E: 04.05.069

Änderung des bestehenden Bebauungsplanes Nr. 26 „Nonnenkamp“

Bebauungsplan „Nonnenkamp“ – Änderung
 (die Änderung ist in rot eingetragen)

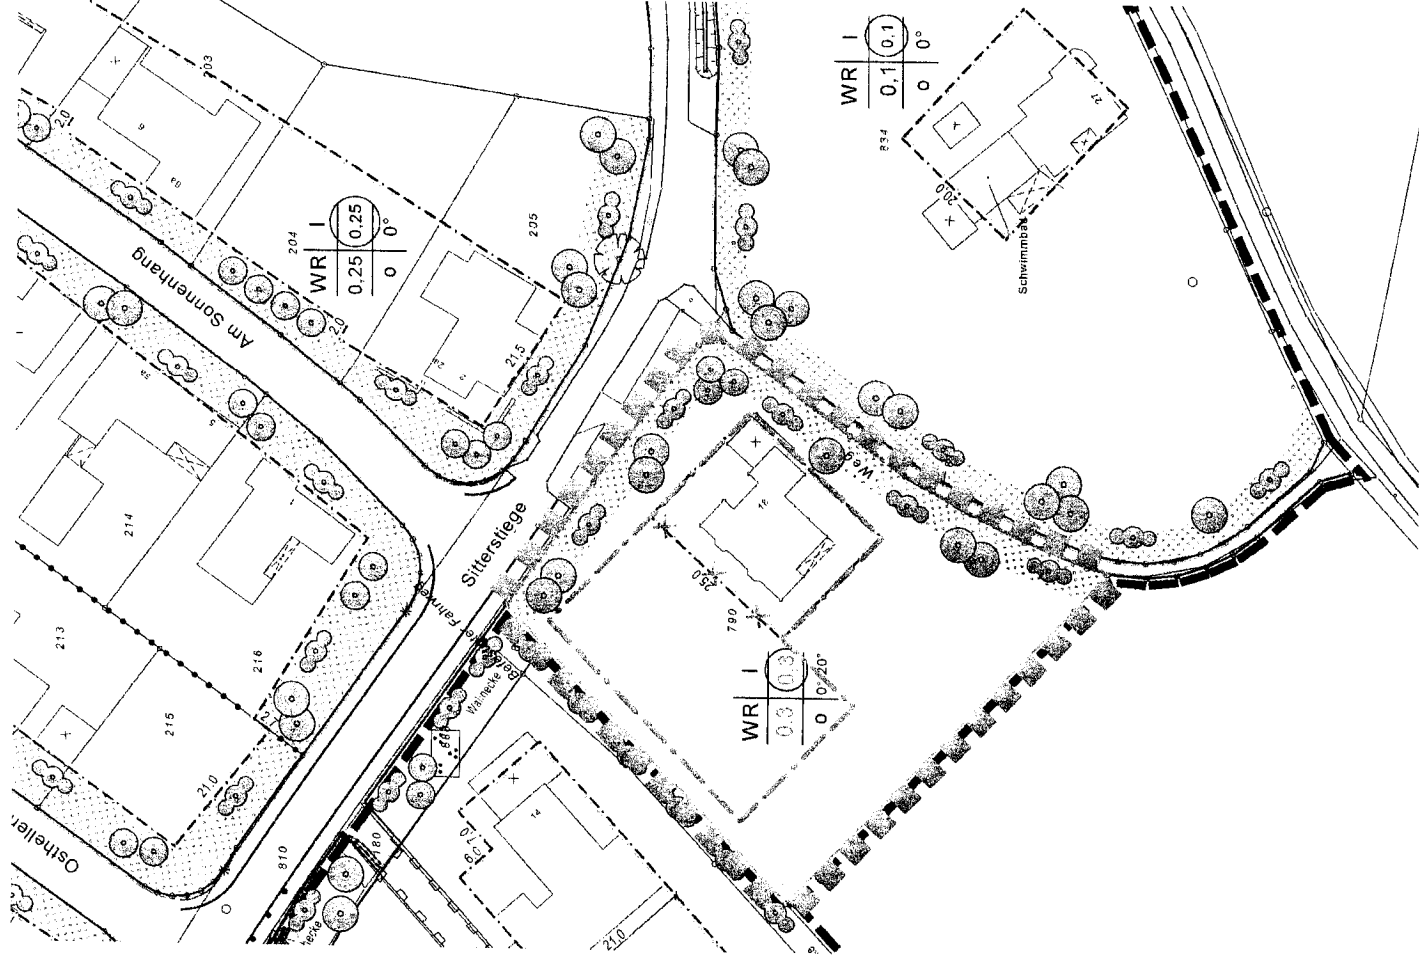
1. Die überbaubaren Flächen sollen nach Nordwesten erweitert werden – siehe Planskizze der Architekten Wolters Partner in der Anlage – um im Sinne einer behutsamen Nachverdichtung 1-2 zusätzliche Bauplätze zu ermöglichen.
2. Je nach Zahl der Bauplätze würden Grundstücksgrößen zwischen 600 und 1200 qm entstehen, wie sie in diesem Wohngebiet durchaus üblich sind.
3. Die Lage der rückwärtigen Baugrenze orientiert sich dabei an dem bestehenden Nachbargebäude, um eine Beeinträchtigung der angrenzenden Gartenflächen zu vermeiden.
4. Um eine angemessene Bebauung zu ermöglichen, sollte die zulässige Grundflächenzahl und Geschossflächenzahl auf jeweils 0,3 erhöht werden (sie liegen damit weiterhin unterhalb der zulässigen Grenzen für reine Wohngebiete).
